改善箇所説明図

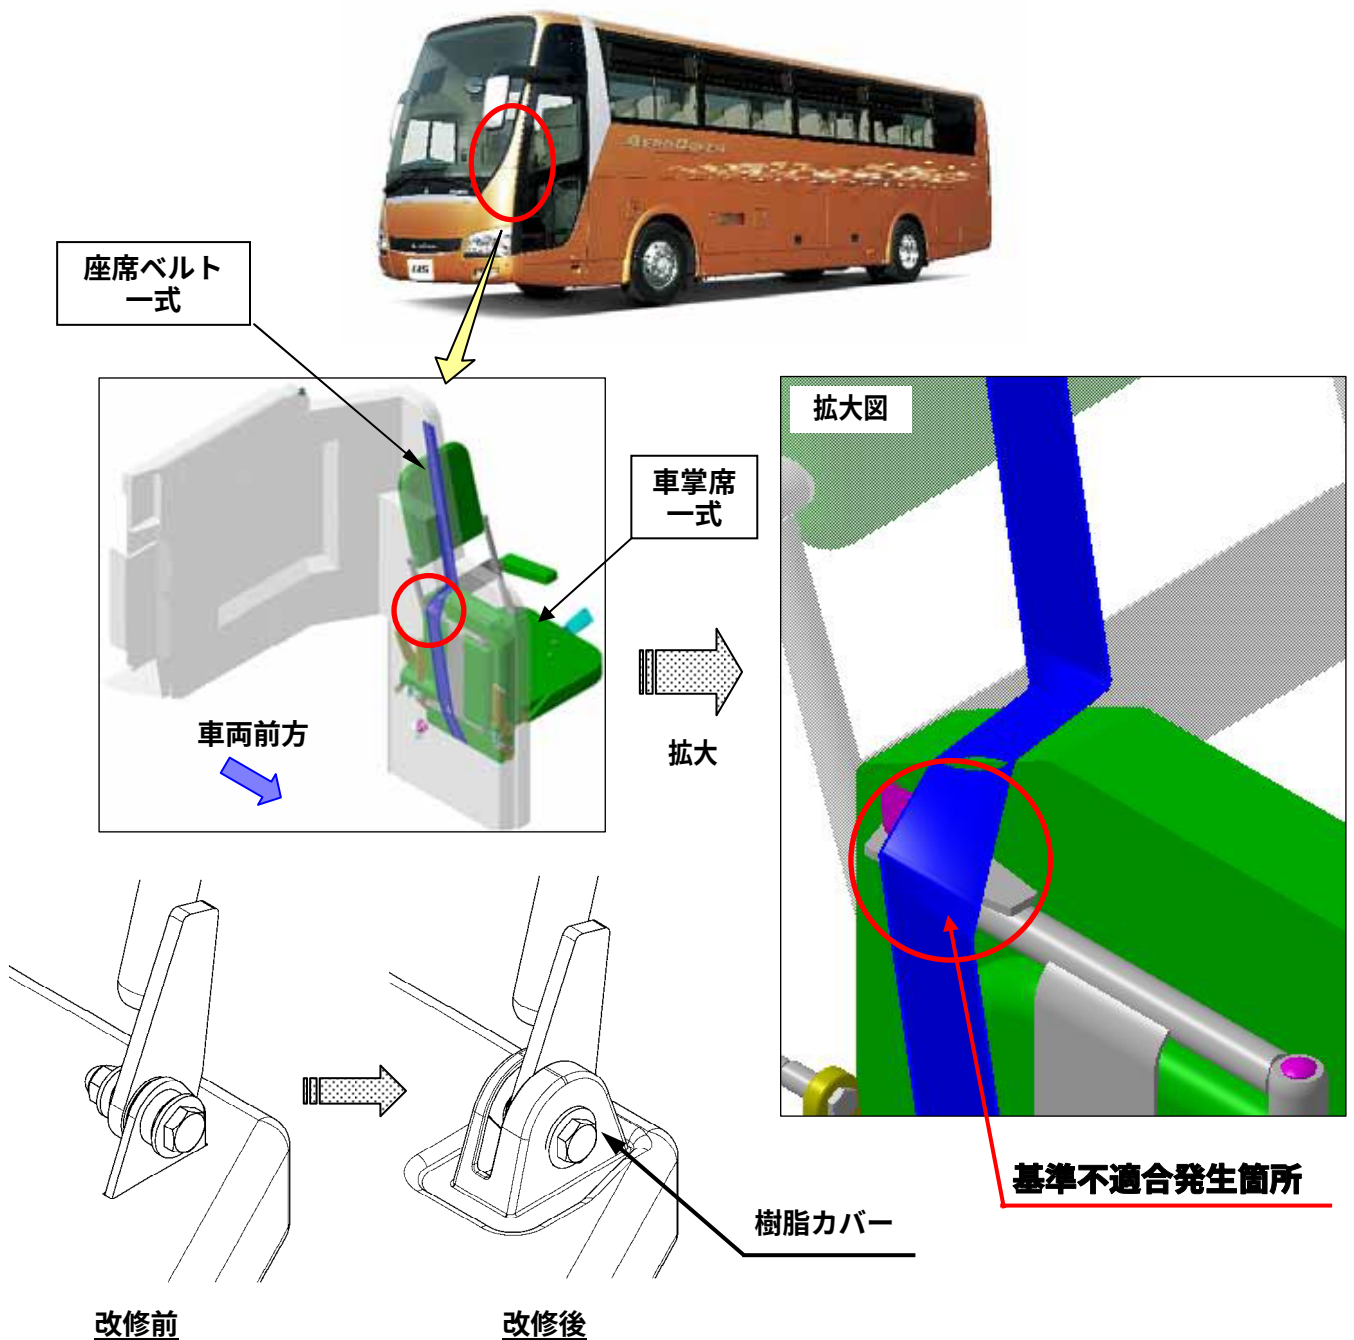
大型バスにおいて、車掌席背当フレーム下部の形状が不適切なため、車掌席格納時に当該部と座席ベルトが接触し、損傷する場合がある。そのため、そのままの状態で使用を続けると、座席ベルトが切損し、乗務員の拘束ができなくなるおそれがある。

全車両、車掌席一式を対策品と交換し、当該座席ベルト一式を新品と交換する。
